Con riferimento alla PEC ricevuta in data 01/03/2021, concernente le valutazioni espresse nella comunicazione trasmessa dall'Agenzia Prevenzione Ambiente Energia Emilia Romagna (ARPAE) in merito all'A.O. Ambito C8, si inviano le seguenti note di chiarimento relative ai punti evidenziati, con i riferimenti relativi alle varie fasi di istruttoria e richiesta di integrazioni, avvenute dalla data di consegna della proposta di Accordo Operativo (05.07.2020).

| ACCORDO OPERATIVO AMBITO DI TRASFORMAZIONE C8 IN MONTICELLI TERME (PR) | | DATA: 06/07/2020 |

(vedi allegato 1 soluzione a): planimetria)

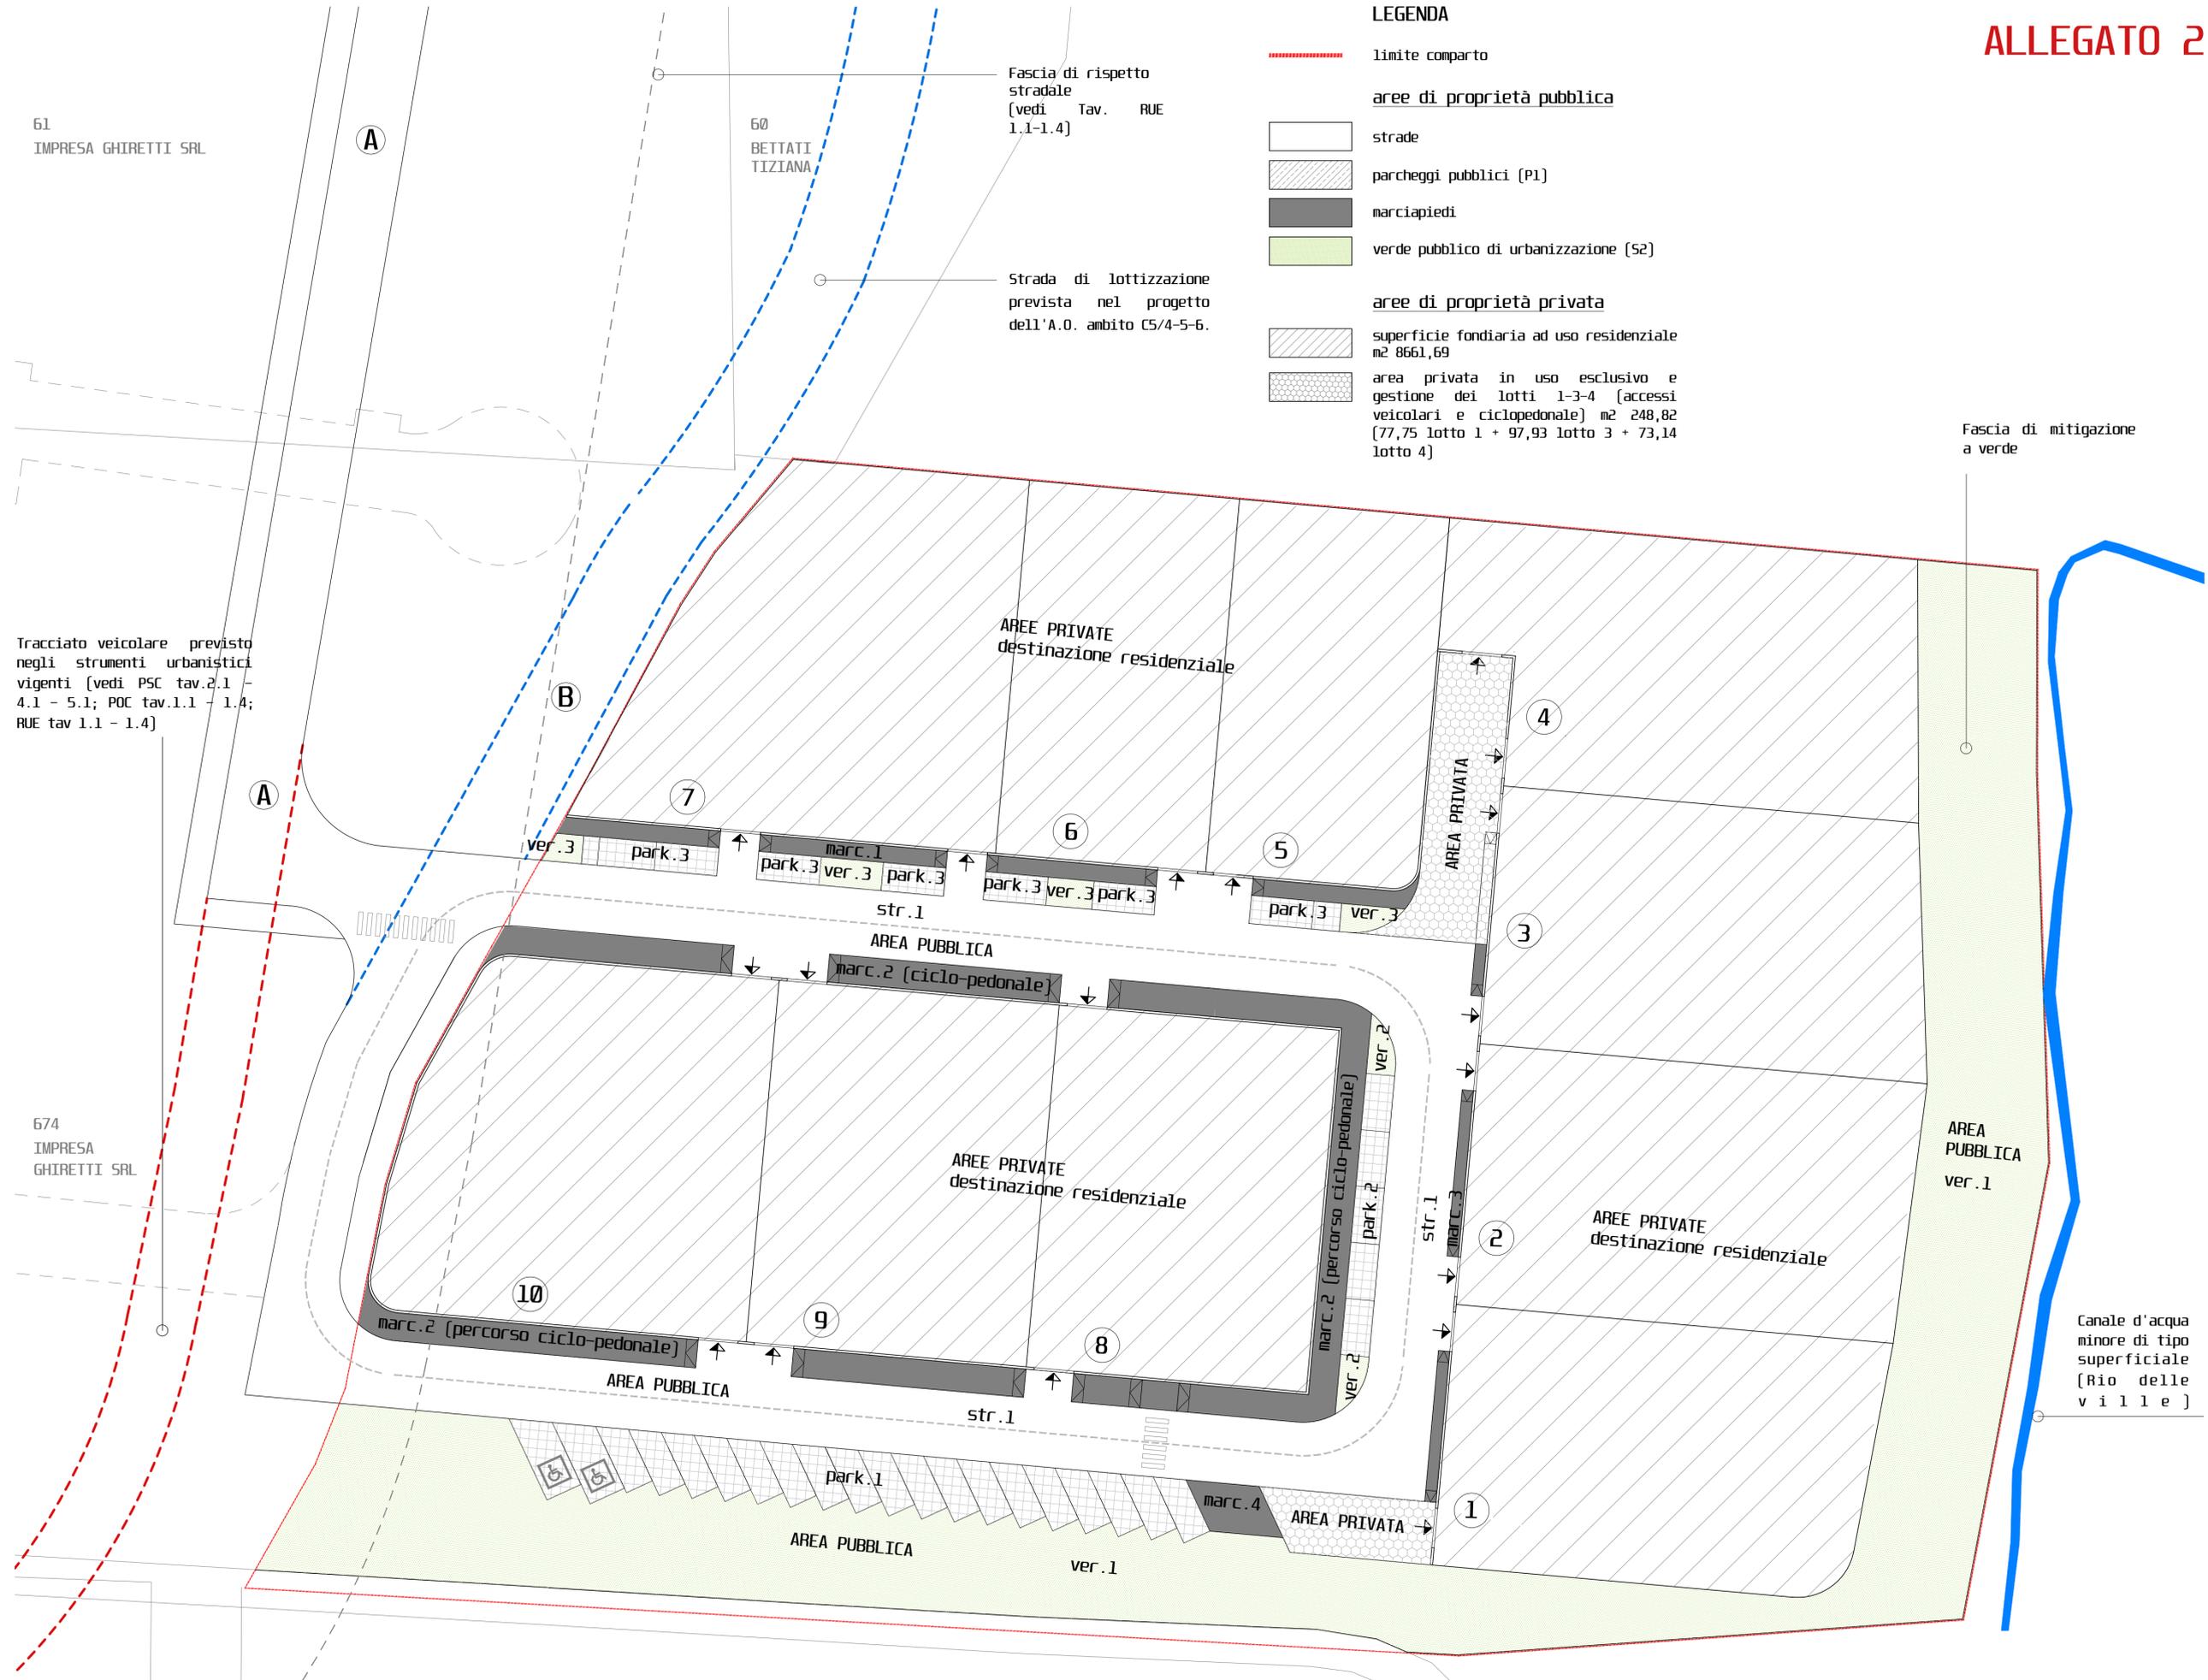
Rispetto alla vicinanza al "Rio delle Ville" - indicato anche nella rete ecologica comunale - si sottolinea l'importanza di preservare le formazioni arboree e arbustive presenti lungo il Rio e garantire un'adeguata area cuscinetto.

La prima di queste - a), richiamava l'indicazione sopra esposta di creare una sorta di fascia di rispetto/mitigazione a verde (area cuscinetto) inserita in corrispondenza del Rio delle Ville (canale d'acqua minore di tipo superficiale), dimensionata secondo le

prescrizioni indicate nell'allegato tecnico del Regolamento di Polizia idraulica del Consorzio di Bonifica Parmense, il cui limite determinava un arretramento della recinzione, rispetto al perimetro del comparto, a delimitazione della pertinenza dei singoli lotti, tracciata secondo le direttrici principali della sagoma del canale.

Tale soluzione non modificava l'assetto compositivo del piano, confermando l'ampia area di verde pubblico sul solo lato sud.

CONNESSIONI VIABILISTICHE (opere extra comparto)

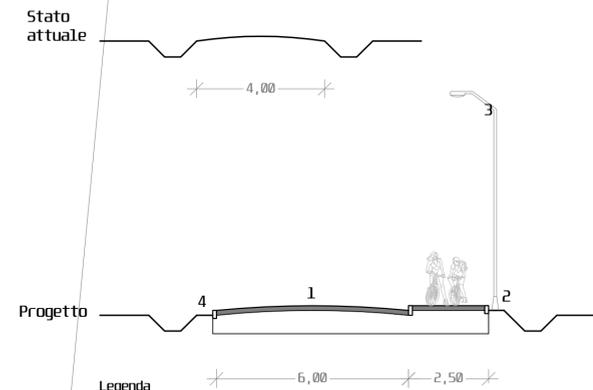
Rispetto all'accessibilità, anche l'ipotesi di nuova viabilità appare legato a differenti ipotesi: sfruttare la viabilità del comparto C5 (in caso di realizzazione), oppure realizzare una nuova strada fuori comparto previa acquisizione di aree di proprietà di terzi.

Nella seconda ipotesi (nuova strada fuori comparto) sembra profilarsi una situazione finale di due strade parallele (una già esistente, in apparenza di tipo vicinale) a stretta distanza l'una dall'altra: eventualità che accrescerebbe ulteriormente la frammentazione rurale. Si chiede di esplicitare perché non sia stata valutata l'ipotesi di utilizzo del sedime della strada esistente.

Per quanto attiene gli aspetti vibilistici, fu richiesta un'integrazione documentale riguardante le opere extra comparto consegnata in data 06.11.2020, nella quale veniva analizzato e descritto nel dettaglio, sia nella tav. 12 che nella relazione illustrativa di cui si allega uno stralcio delle pagine di riferimento relative alla viabilità, l'aspetto sopra evidenziato (ultimo capoverso) e in particolare le ipotesi percorribili delle possibili connessioni veicolari.

L'ipotesi proposta dell'utilizzo dell'attuale strada poderale (vicinale), prevedendone la riconversione a strada pubblica con il ridimensionando della sede stradale, consentiva l'accesso in ingresso e uscita dal comparto C8, considerato autonomo dal punto di vista urbanistico.

Per tali motivazioni, in ottemperanza e in considerazione a quanto indicato nella cartografia degli strumenti urbanistici Comunali vigenti, nei quali risultava rappresentata in prossimità del lato ovest dell'area (comparto C8) una "dorsale" a servizio dei comparti C5 (tavole PSC 2.1, 4.1 e 5.1, POC 1.1 e 1.4, RUE 1.1 e 1.4), fu definita la soluzione che assumeva tale tracciato come asse veicolare per rendere autonomo il comparto C8 e consentire una viabilità indipendente in ingresso e uscita, attestandone la sua conformità urbanistica.
